A
PREFEITURA MUNICIPAL DE IGARAPÉ MIRI
SECRETARIA MUNICIPAL DE SAÚDE - SEMSA
Rua Padre Vitório, S/N – Bairro Centro

A empresa MINERVA ENGENHARIA recebeu no dia 15/09/2023 a ordem de serviços para a Reforma da Unidade de Saúde da Família localizada na comunidade Vila de Santa Maria do Icatú, oriundo do contrato n.º 061/2023-SEMSA-TP.

RELATÓRIO FOTOGRÁFICO

ADITIVO DE SERVIÇOS

1 - Abalo estrutural causado pela ausência de elementos estruturantes no prédio. Para correção do problema é necessário a implantação de estrutura em concreto armado, com bloco de fundação, pilar e vigas e cintamento.

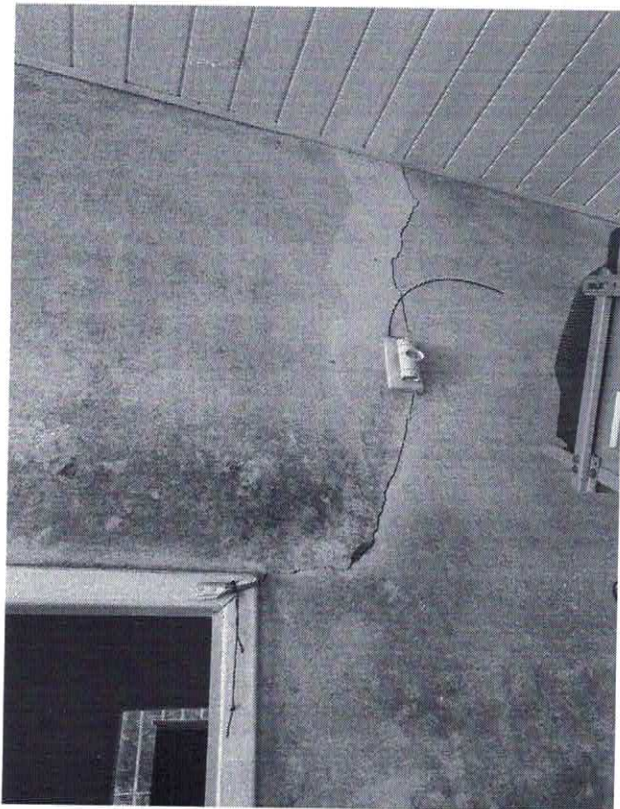
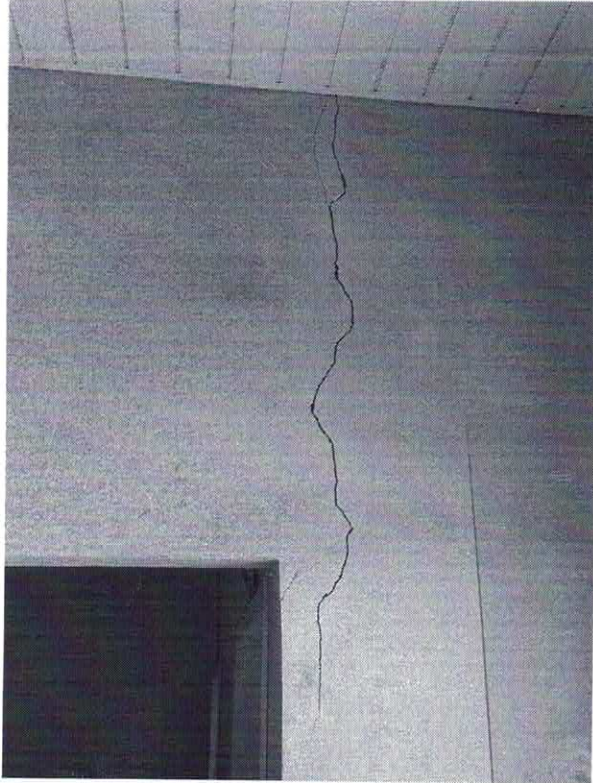
Neste contexto, foi identificado que além da falta de elementos estruturantes, o peso das telhas de cerâmica afetou a estrutura, pois o peso empregado não foi suportado. As telhas de cerâmica também causaram infiltrações na edificação. Por isso tudo, optou-se pela substituição da cobertura para telhas de fibrocimento, assim retirando um peso excessivo da estrutura de cobertura e estrutura do prédio em geral.

2 - CALÇADA DE PROTEÇÃO / PASSEIO

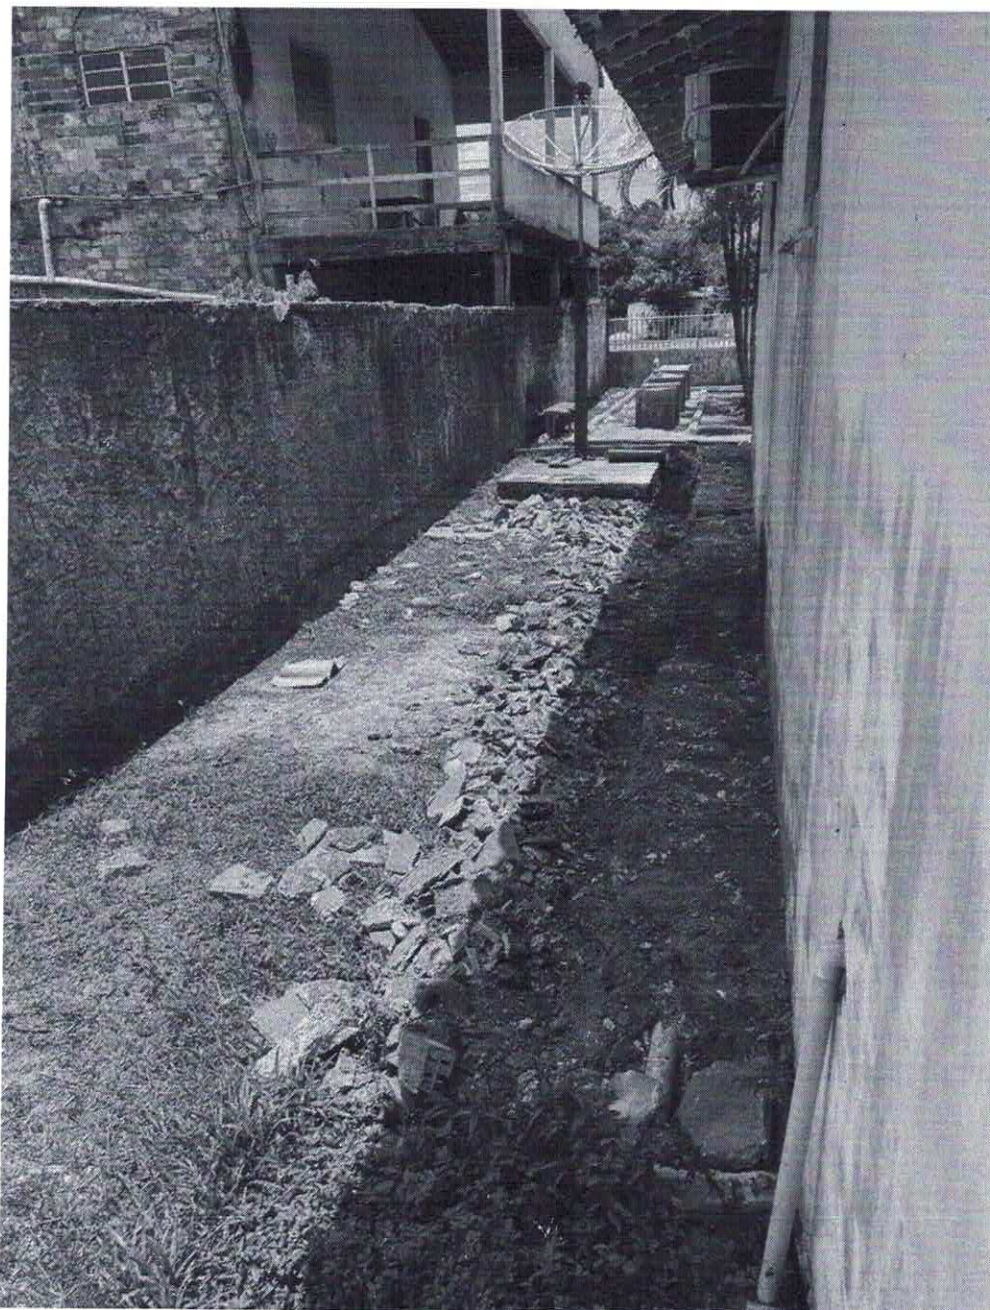
A calçada de proteção e passeio externo encontra-se deteriorada, pois foi construída caixa de drenagem e gordura exatamente na sua localização. Com o tempo, houve fuga de material o que causou a sua depreciação.

As caixas serão deslocadas para ficar fora de ação junto a calçada e muro.

3 - MURO

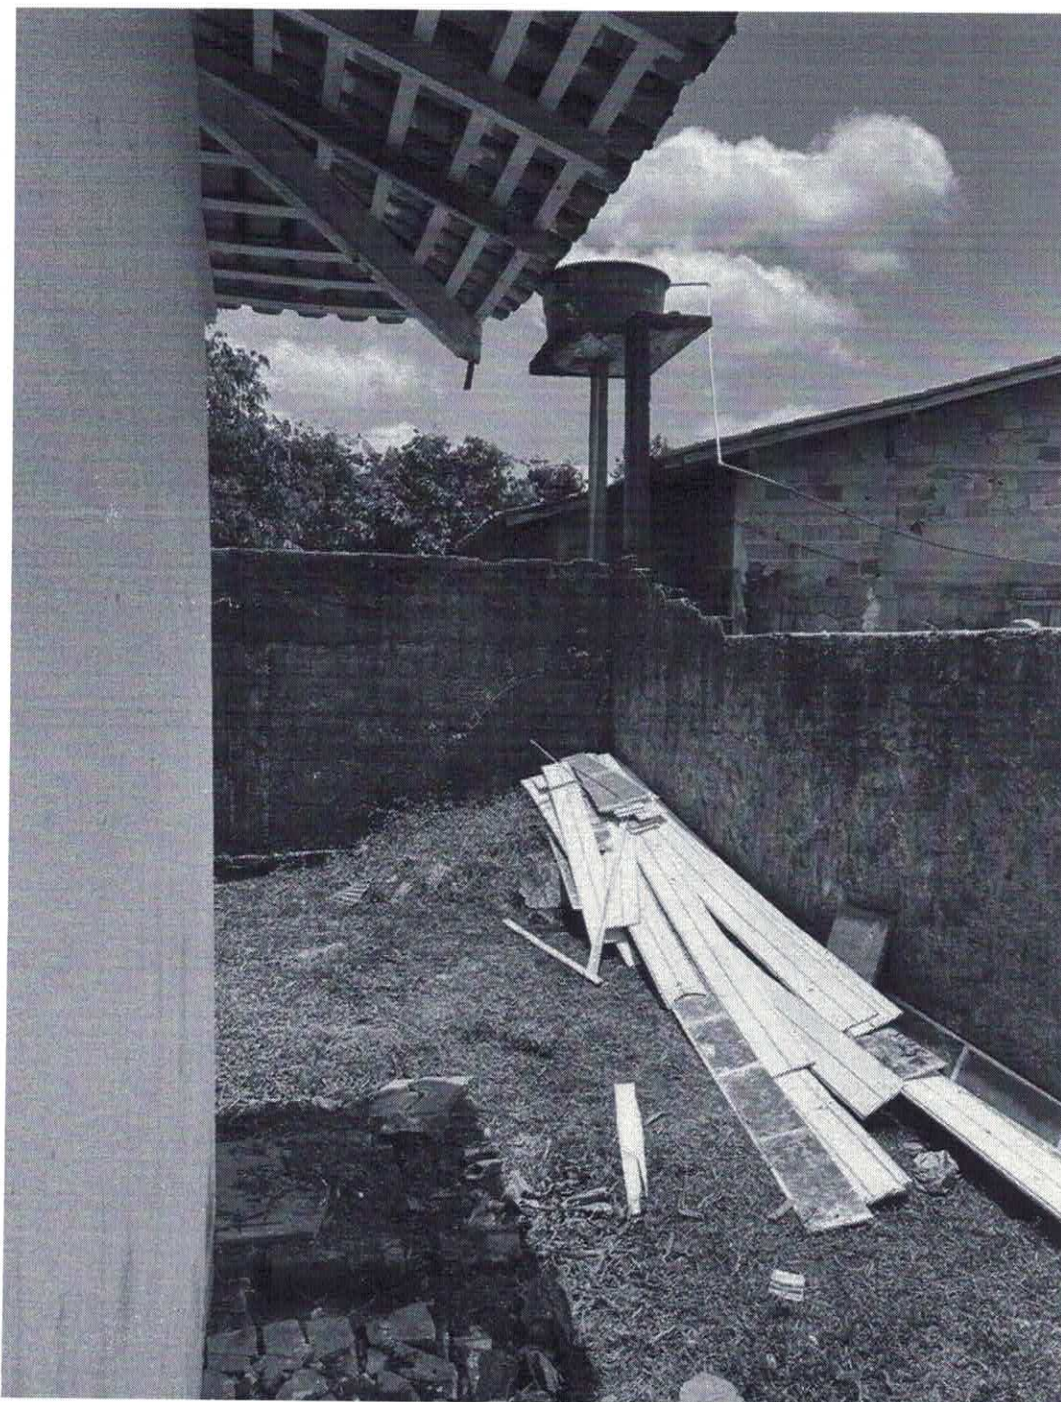
O muro encontra-se com necessidade de reforço de estrutura, além de cintamento superior e preenchimento de alvenaria para igualar a altura posterior. Ademais, será feito reboco e pintura.
